CONCEPTO TÉCNICO No CT - 5130
Revisión de Estudio Particular de Respuesta Local
de Amplificación de Ondas Sísmicas
Artículo 7 - Decreto 193 de 2006

ENTIDAD SOLICITANTE: Arq. Adriana López Moncayo – Curaduría Urbana No. 3
PROYECTO: **CYAN**
LOCALIDAD: 1 Usaquén
UPZ: 13 Los Cedros
BARRIO: Cedritos
DIRECCIÓN: Carrera 10A No.138-10 (Antigua Cr. 17 No. 139-10)
CHIP: AAA00111HFBS
TIPO DE RIESGO: Sísmico
EJECUTOR: Espinosa y Restrepo Ltda.
FECHA DE EMISION: Febrero 07 de 2008

El presente concepto técnico corresponde a la **primera revisión** realizada por la Dirección de Prevención y Atención de Emergencias, del informe "*Análisis de Microzonificación Local para el edificio a construirse en la Carrera 17 No. 139-10 de Bogotá*" elaborado por el Ing. Carlos Restrepo, a construirse en el predio ubicado en la Carrera 10A No.138-10 (Antigua Cr. 17 No. 139-10). El cual fue radicado el 15 de Enero de 2008 mediante oficio ER-378, por la Arq. Adriana López Moncayo de la Curaduría Urbana No.3, remitido como estudio sísmico local en cumplimiento a lo estipulado en el Decreto 193 de 2006.

Figura 1. Localización del Proyecto Cyan.

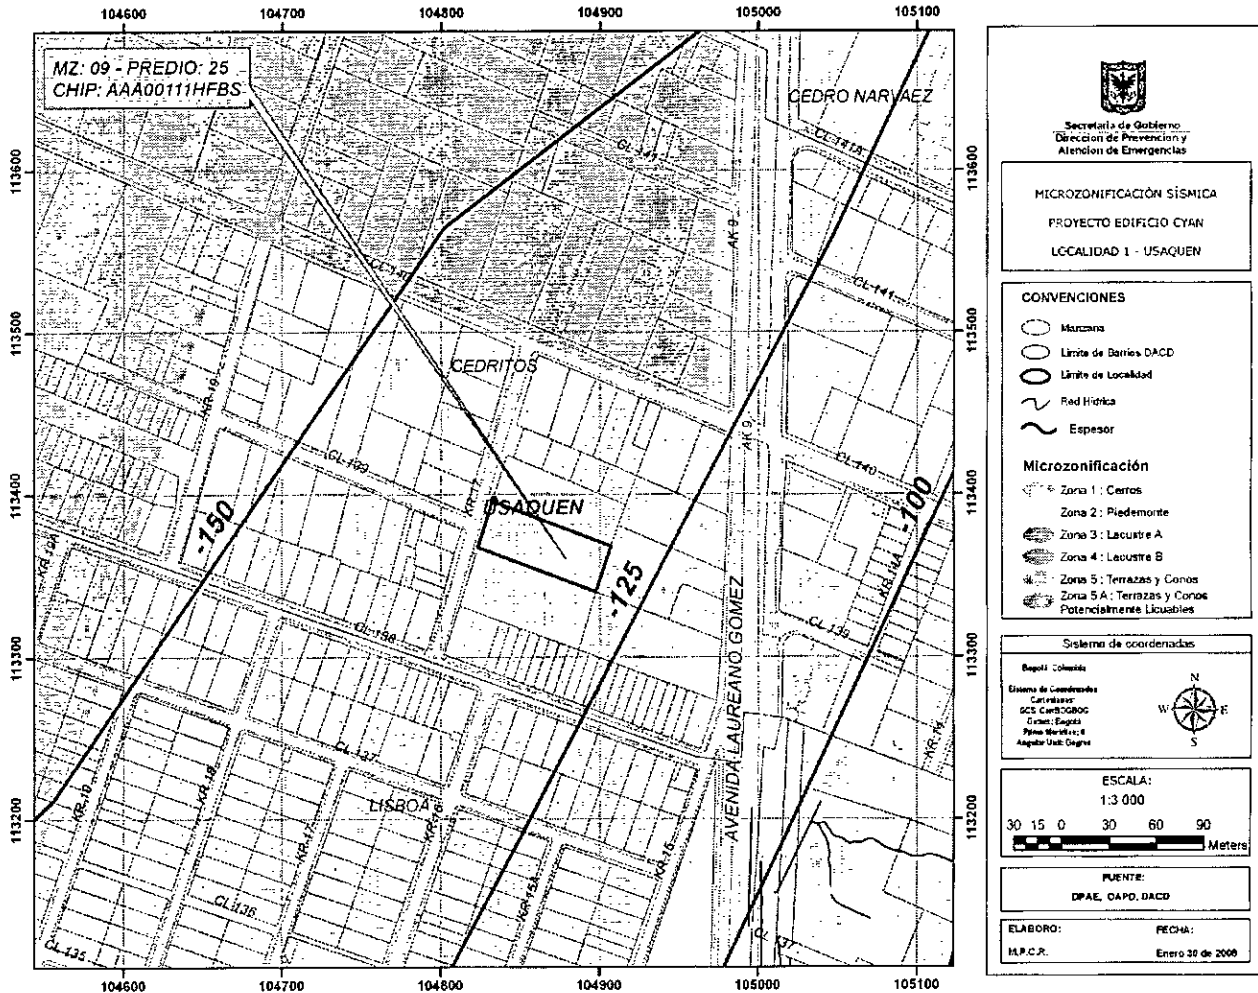
En el numeral 1 del informe presentado por el consultor, se indica que el sitio del proyecto se encuentra localizado en la franja de transición entre la Zona 2 (Piedemonte) y la Zona 3 (Lacustre A), de acuerdo con el Decreto 193 de 2006, la cual es consistente con la localización presentada en la Figura 1 del presente concepto.

El estudio CUMPLE con este requerimiento.

Figura 2. Espectro de diseño recomendado para el proyecto Cyan

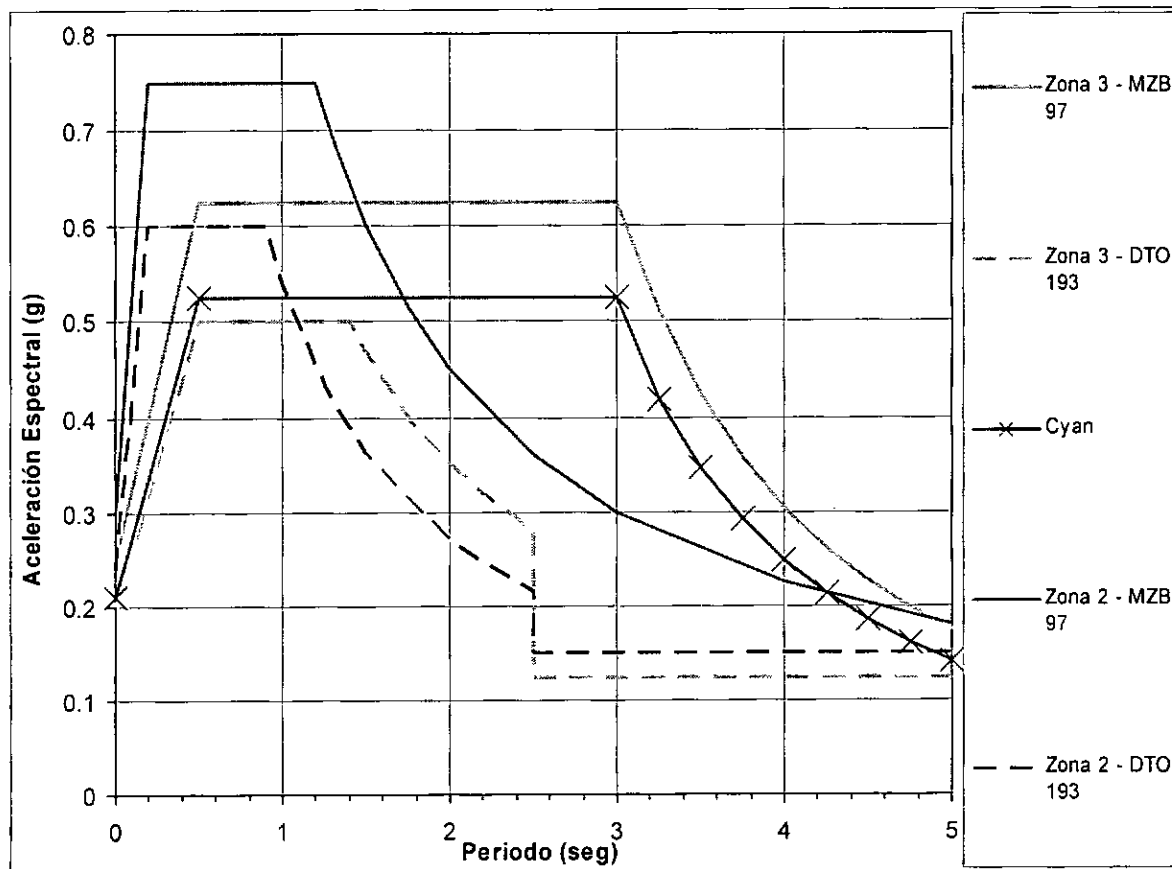
Con base en los resultados de la modelación el consultor recomienda utilizar como espectro de diseño el mostrado en las Figuras 36 a 41 del informe, el cual se presenta en la Figura 2 del presente concepto.

El espectro propuesto inicia con una S_a de 0.21 g, luego asciende hasta 0.525 g en 0.5 segundos, donde continua con este valor hasta los 3 segundos. Luego desciende de forma inversamente proporcional al periodo elevado a la 2.5.

El estudio CUMPLE con este requerimiento.
